Veřejná zakázka:
„Modernizace vozovny Slatina – výběr zhotovitele“

VYSVĚTLENÍ, ZMĚNA NEBO DOPLNĚNÍ ZADÁVACÍ DOKUMENTACE

Vysvětlení zadávací dokumentace č. 1 ze dne 9. 7. 2025

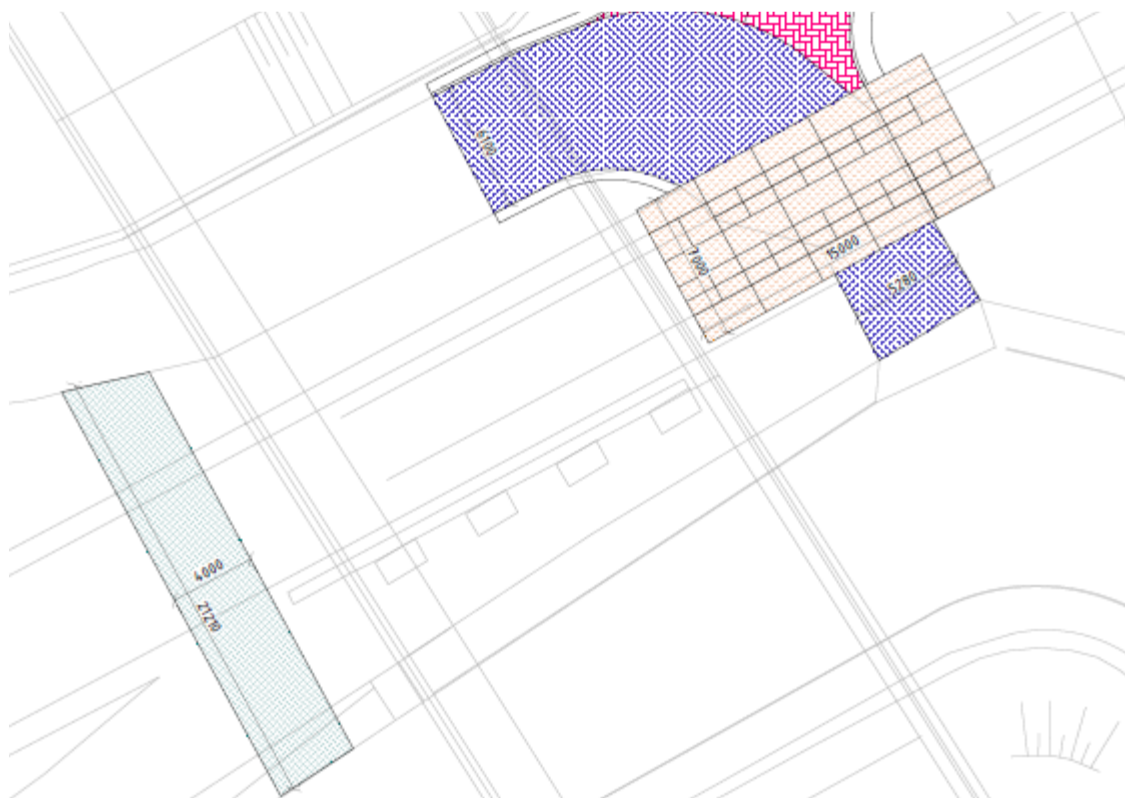
Ve složce *pr.3-zd-dsp-mr* (PD měnárna) chybí PD pro SO 21, 22, 23, 24 a 26 kanalizace a vodovody.

Tyto jsou pouze zakresleny v koordinační situaci a popsány v souhrnné TZ, přičemž konkrétně u SO 23 vdv přípojka a SO 26 prodloužení vdv si tyto texty odporují:

SO 26 (str.31)

Předmětem stavebního objektu „Prodloužení vodovodního řádu“ je vodovodní řád délky 47,5m z potrubí z tvárné litiny DN80, umístěný na pozemcích p.č. 3571/28, 3571/37, 171 a 169/2 v k.ú. Slatina [612286]. Vodovodní řád bude veden z ulice Černovičky napojením na stávající veřejný vodovod LT DN250. Řád je veden v souběhu s kanalizační přípojkou (SO 22) a je ukončen za křížením s plánovaným kabelovodem (SO 41). Na konci vodovodního hydrantu je navržen podzemní hydrant. Trasa vodovodního řádu pod tramvajovým tělesem bude vedena v protlaku PE trubkou PE 100 RC SDR11 d250x22,7mm v délce 10m. Do chráničky bude vsunuto potrubí na

Podle situace by měl platit text pro SO 26, přípojka SO 23 se bude napojovat na tento prodloužený řád a nekříží TT.

Žádáme o doplnění PD (část měřítka) pro SO kanalizace, vdv.

Zadavatel potvrzuje, že v případě uvedeného rozporu platí text uvedený u SO 26 (tento text je novější a aktuální). Uvedený rozpor je důsledkem průběžné tvorby podkladů a vývoje požadavků projektů, kdy došlo ke vzniku SO 26 prodloužení řadu obsahujícího křížení tramvajové trati a souvisejícímu zmenšení objektu SO 23 (přípojky).

Zadavatel dále poskytuje požadovanou projektovou dokumentaci, která tvoří přílohu tohoto vysvětlení.
